## URBANISME GENEVOIS

## Concours d'idées pour l'aménagement du haut de la Rue de la Fontaine, à Genève, en connexion avec la terrasse de l'Evêché.

*Extrait du Rapport du jury.*

1<sup>er</sup> rang : projet « Debout !... les pierres », M. J.-H. Schurch, architecte, à Genève.

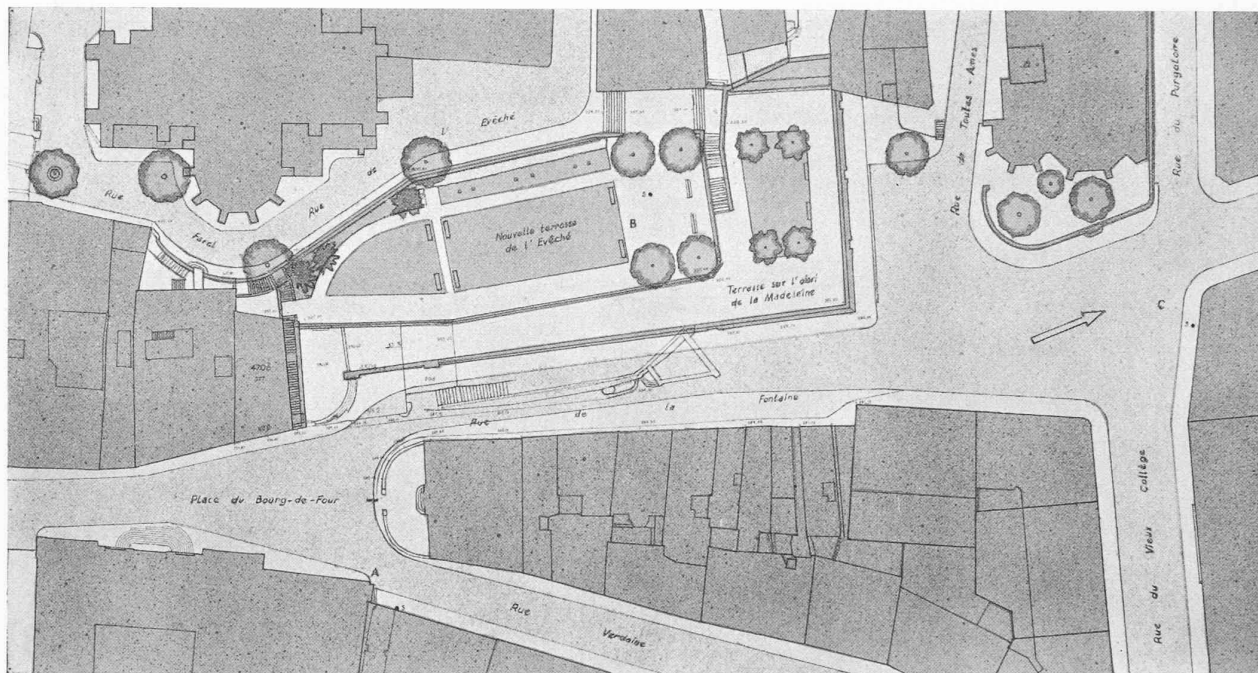
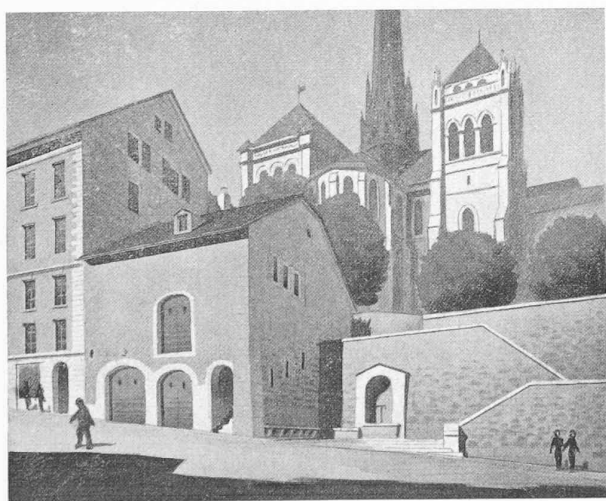
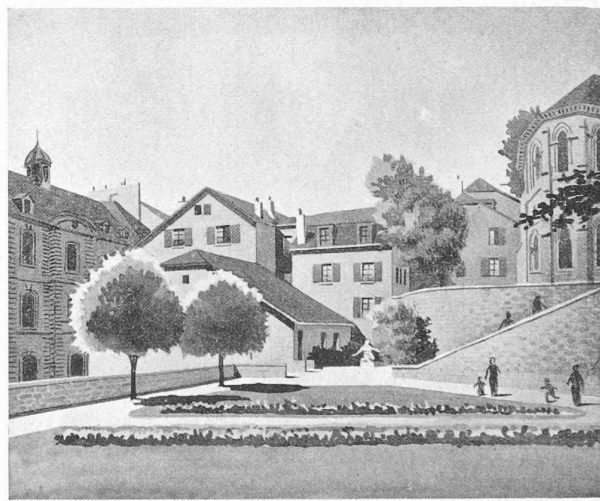
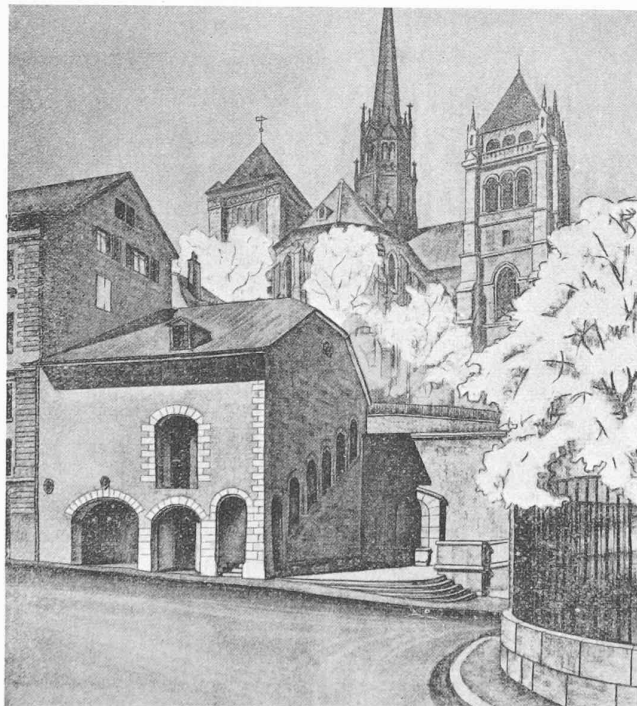
Ce projet qui fait preuve de sensibilité chez son auteur, est présenté avec beaucoup de soin et de goût. Le jeu d'escaliers de caractère monumental, à proximité des Degrés de Poules, semble dicté par une recherche purement architecturale et manque de justification. Les dimensions proposées sont démesurées. La présence de ces escaliers nuit au caractère ancien des Degrés de Poules. De plus, il n'est pas souhaitable de remplacer par un escalier la rampe d'accès à la terrasse inférieure. Ce projet présente l'inconvénient de nécessiter la reconstruction presque totale du mur de soutènement de la terrasse de l'Évêché, au-dessus de la rue de la Fontaine et d'être, de ce fait, d'une réalisation coûteuse à l'excès. Les petits décrochements dans le mur de la rue de l'Évêché, qui sont prévus en vue de l'établissement du double escalier proposé, n'apportent pas un élément architectural intéressant et sont de nature à rompre l'harmonie calme de ce mur.

L'aménagement de la cour au sommet des Degrés de Poules, heureusement lié avec la terrasse, est d'une présentation agréable, mais l'idée d'un bassin sur cet emplacement ne semble pas très indiquée. L'accès de la rampe supérieure, sur la rue de l'Évêché, s'écarte du sens normal de la circulation auquel a répondu historiquement la création de l'escalier des Degrés de Poules. De plus, la présence d'une rampe présentant une pente manifestement excessive, en lieu et place d'un escalier, est critiquable. L'emplacement de la fontaine est bien choisi.

2<sup>e</sup> rang : projet « Remparts », de M. Cl. Groscurin, architecte, à Genève.

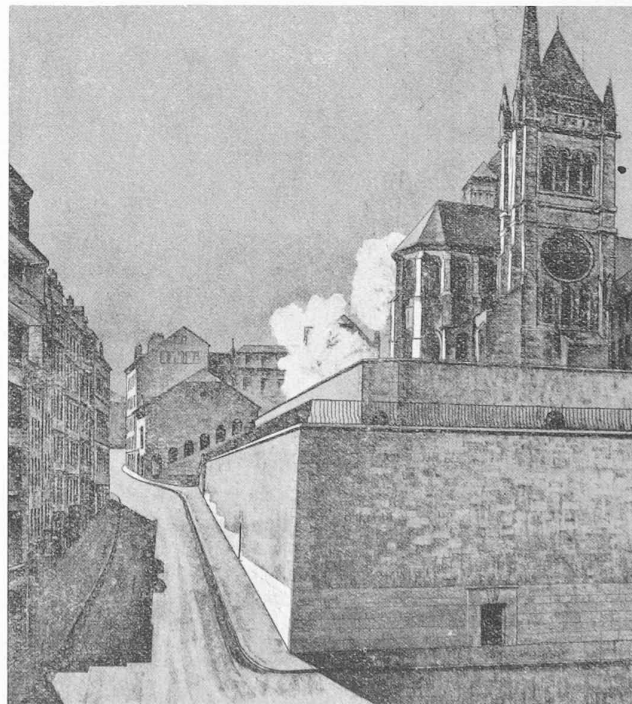
Ce projet répond aux diverses conditions du programme et il est correctement présenté. Bien qu'il n'apporte pas d'idée nouvelle particulièrement intéressante, il a l'avantage d'une certaine clarté et de dégager au maximum le chevet de la cathédrale. La recherche d'un plan horizontal pour la prolongation de la terrasse inférieure se terminant par une rampe de 15 % — qui est d'une pente excessive — est dépourvue de justification, et cela d'autant plus que cette rampe aboutit à des marches d'escaliers. La perspective prise du point C. montre plus particulièrement que la solution proposée n'exprime pas suffisamment le caractère de voie d'accès de cette rampe à la terrasse inférieure.

Le détail architectural n'est pas heureux. L'éclairage de l'escalier des Degrés de Poules, sur la face nord, part d'une idée juste, mais la solution architecturale proposée est peu satisfaisante ; elle serait, de plus, d'une réalisation technique difficile. Le maintien de la cour supérieure, conservée comme une cour fermée, et rétrécie par le système d'escaliers envisagé, est critiquable. L'escalier est bien dans le sens du courant normal de la circulation. L'emplacement de la fontaine est bien choisi.
